Crítica del Estudio de Impacto Ambiental: Parque Eólico Fuente Pico

En este documento, el *Proyecto de Cuevas de Matienzo* (ver página 8) presenta una crítica del Estudio de Impacto Ambiental (EsIA) de 1183 páginas para el propuesto parque eólico Fuente Pico. El proyecto consiste en tres aerogeneradores a ser instalados en una ladera kárstica caliza que cubre aproximadamente 1,8 kilómetros cuadrados. La crítica identifica deficiencias significativas en la evaluación del EsIA sobre la idoneidad del sitio, con énfasis particular en la naturaleza compleja y sensible del ecosistema kárstico que sería dañado irreparablemente por este desarrollo.

Figura 1 Mapa con una cuadrícula de 500 m. **Ocho cuevas en riesgo están resaltadas.** El pasaje de cueva topografiado se muestra como una línea púrpura. A la izquierda, el agua de Cueva Lueva (parte del Sistema de los Cuatro Valles de 78 km de longitud) fluye hacia la surgencia de Los Boyones.

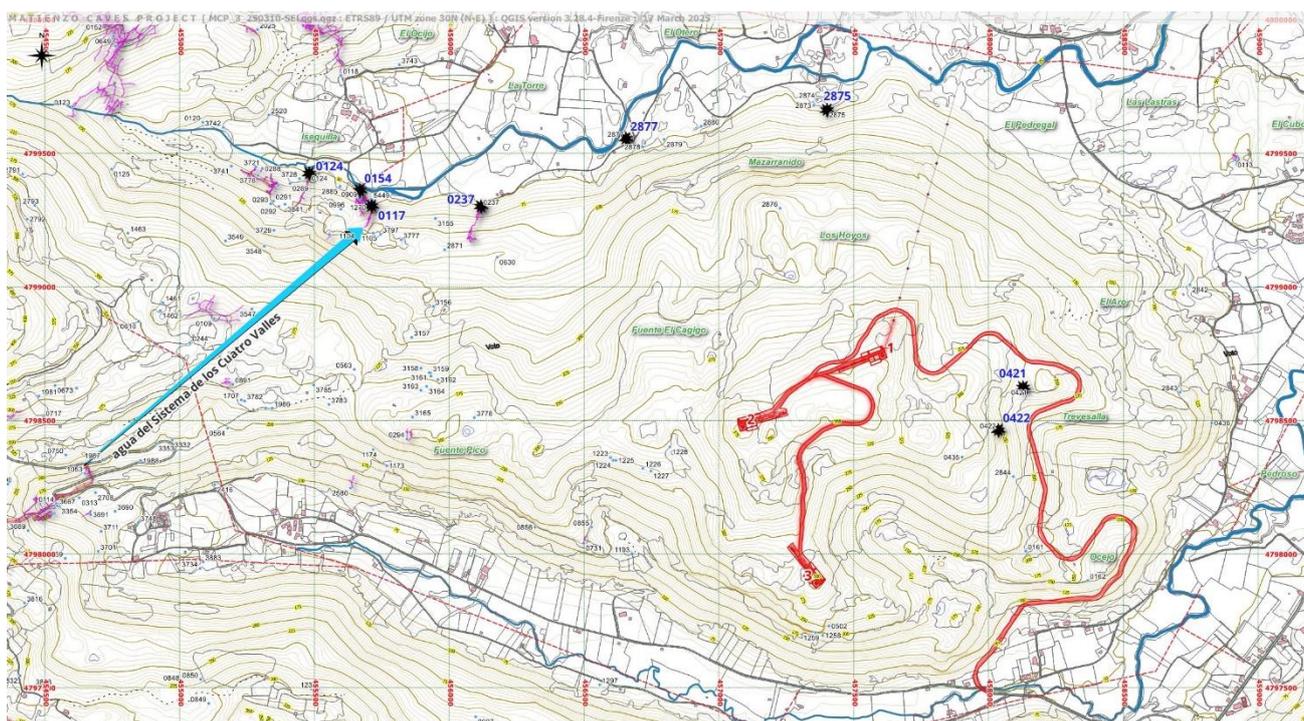
El EsIA identifica solo 11 cuevas supuestamente no en riesgo, mientras omite al menos 8 otras que podrían ser directamente impactadas, la mayoría de las cuales son surgencias alrededor de la base de la colina. Esta presentación selectiva subestima significativamente el impacto potencial del proyecto en el sistema kárstico. Una lista de cuevas, surgencias y riesgos se encuentra en el Anexo 1.

La carretera de acceso planificada que sube por Fuente Pico pasa peligrosamente cerca de Entrambascuevas 1 (Cueva de Trampascuevas #0421), una cueva con importancia arqueológica. Los estudios de la cueva indican que el final de la misma se acerca al trazado de la carretera, creando riesgos potenciales de colapso tanto para la cueva como para la carretera.
